**Avis délibéré de la mission régionale d'autorité  
environnementale sur la microcentrale hydroélectrique  
de Vongy par la SAS Forces motrices de la Basse-Dranse  
sur la Dranse à Thonon-les-Bains (74)**

**Avis n° 2022-ARA-AP-1298**

**Avis délibéré le 15 mars 2022**

Illustration 3: Vue en plan des aménagements. Source : étude d'impact.

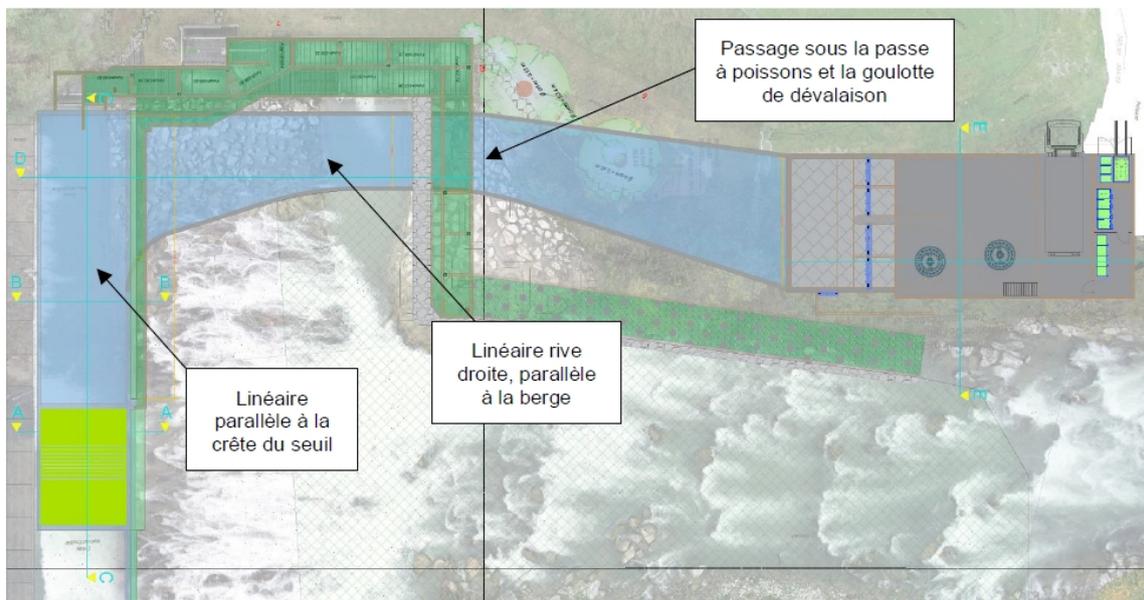
Le raccordement au réseau électrique est prévu au réseau HTA local, le poste source se situant à 800 m du site. La description du projet dans l'étude d'impact est incomplète : le branchement des installations au réseau électrique, partie intégrante du projet, et ses incidences environnementales sont à décrire et évaluer.

**L'Autorité environnementale recommande de préciser les caractéristiques du raccordement de la centrale au réseau électrique, d'évaluer leurs incidences éventuelles sur l'environnement et de présenter les mesures prises pour les éviter, les réduire et si besoin les compenser.**
